**Avis délibéré en date du 3 octobre 2019
de la Mission régionale d'autorité environnementale d'Île-de-France
sur le projet immobilier de logements « l'Ecrin »
sis 41 rue de la Tour à Villevaudé (Seine-et-Marne)**

Le présent avis porte sur le projet immobilier de 174 logements « l'Ecrin » sis 41 rue de la Tour à Villevaudé (Seine-et-Marne), et son étude d'impact, dans le cadre de la procédure de permis de construire.

Avis délibéré de la MRAe Ile-de-France en date du 3 octobre 2019 sur le projet immobilier L'Ecrin à Villevaudé (77)

Illustration 6: probabilité de présence de zones humides

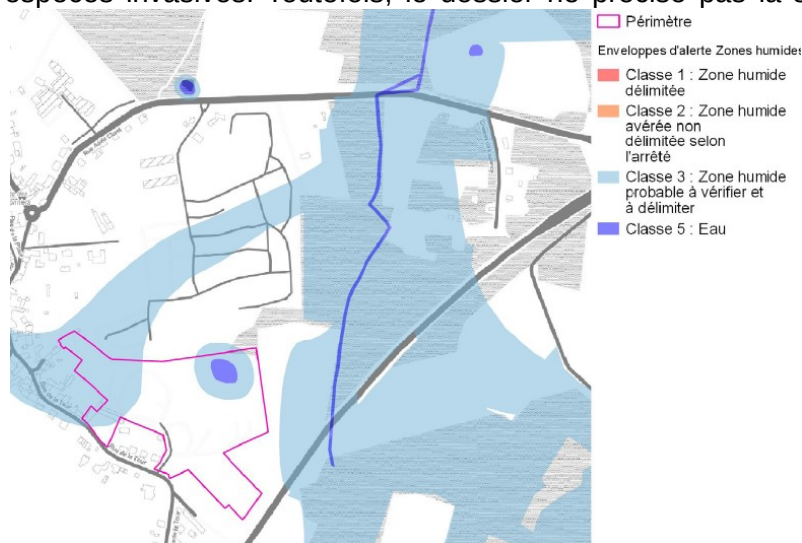
D'après une étude réalisée par la DRIEE³¹, la présence de zones humides est probable sur une partie du site. Sur la base d'une délimitation sur le terrain, l'étude d'impact indique que des zones humides sont effectivement présentes mais restreintes aux abords immédiats de la mare. Toutefois, le protocole d'identification de ces zones humides n'est pas détaillé. Les résultats présentés pourraient donc sous-estimer l'étendue des zones humides effectivement présentes en partie ouest du site.

Illustration 9: coupe d'insertion globale du projet - source étude d'impact p.293

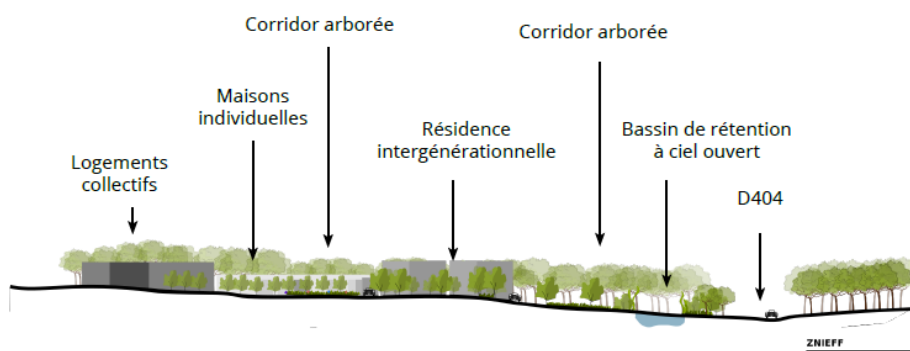
Pour la MRAe, cette description ne permet pas d'apprécier complètement l'aspect visuel du projet, ni son insertion dans la pente du terrain. En effet, la coupe d'insertion globale est tronquée sur sa largeur, et ne montre qu'une partie des aménagements projetés compte-tenu de son positionnement au centre du site. Par ailleurs, les vues en 3D n'intègrent pas les voiries et les espaces verts projetés,

- **présenter une ou plusieurs coupes d'insertion globale du projet, plus large(s) que la(les) longueur(s) du(des) segment(s) d'interception du site correspondants, et représentant l'ensemble des usages du projet ;**
- **présenter des vues en 3D intégrant les voiries, les espaces verts, le détail architectural des bâtiments, et les variations fines de la topographie ;**
- **décrire et justifier les dispositions de transition paysagère du projet avec son environnement (d'une part avec la zone bâtie du hameau, et d'autre part avec les paysages forestiers et agricoles) ;**
- **justifier davantage le choix de séparer les logements sud-est et le cœur du projet ;**
- **justifier la conception des voiries et espaces verts, en termes d'apaisement de la circulation routière, d'animation du quartier, d'esthétique, et de compatibilité avec l'intégrité et l'exploitation des lignes électriques.**

Illustration 10: ambiance sonore en moyenne sur 24 heures – Source : étude d'impact p.171

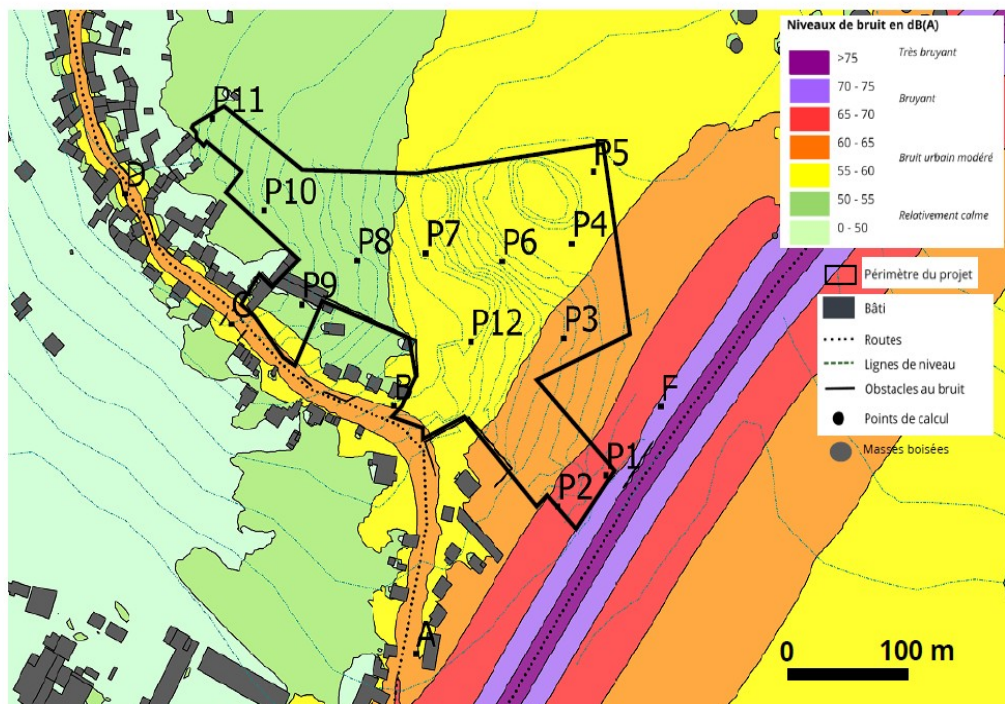
404⁴⁶, où le bruit ambiant est supérieur à 60 décibels en moyenne sur 24 heures (en indicateur Lden⁴⁷) et à 55 décibels la nuit (en indicateur Ln⁴⁸).

Le projet conduira à l'exposition d'environ 55 à 60 nouveaux habitants (bâtiment collectif et maisons individuelles au sud-est) à ce niveau de bruit, dont la prise en compte n'est pas suffisamment justifiée, en termes d'implantation des logements (et de positionnement des pièces) par rapport à la RD 404, et d'isolement acoustique des façades. Le niveau sonore résiduel dans les logements n'est pas indiqué dans l'étude d'impact. La MRAe rappelle que l'isolement acoustique doit respecter la réglementation en vigueur liée au classement sonore de la RD 404 à savoir ****, et que l'exposition de la population à une ambiance sonore supérieure à 53 décibels en moyenne (Lden), et 45 décibels la nuit (Ln), engendre des risques sanitaires significatifs selon l'organisation mondiale de la santé (OMS)⁴⁹.

La MRAe recommande de justifier l'implantation et l'orientation des logements par rapport à la RD 404, et de préciser les mesures d'isolement acoustique des façades et de prévention de la pollution de l'air.

Illustration 11: Schéma de principe d'aménagement - source OAP du PLU p.4

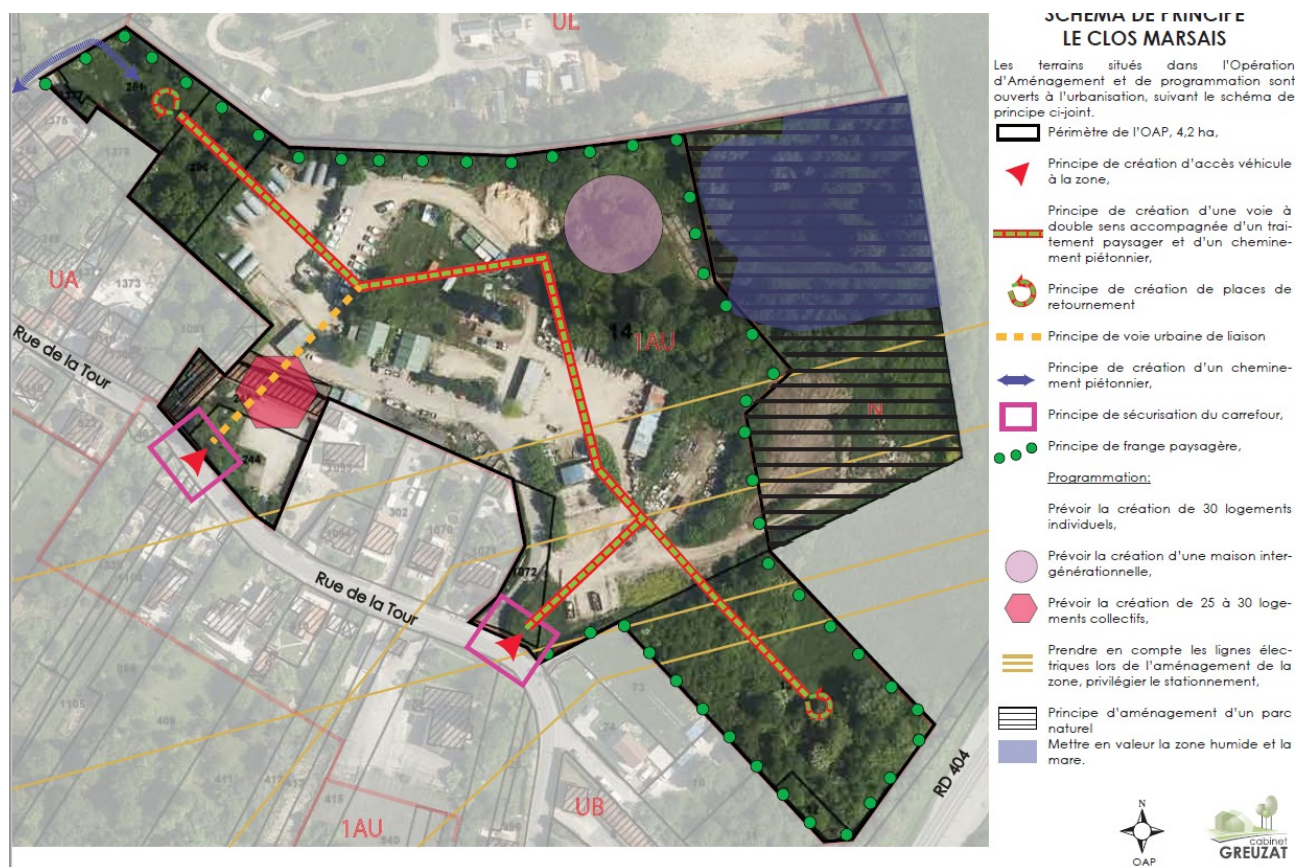
Toutefois, selon la MRAe, la compatibilité du projet avec l'OAP n'est pas établie, car l'OAP établit des prescriptions en faveur des déplacements doux, et de l'insertion paysagère par une frange végétale périphérique continue y compris autour des logements à proximité de la RD 404 qui ne sont pas traduites dans le projet
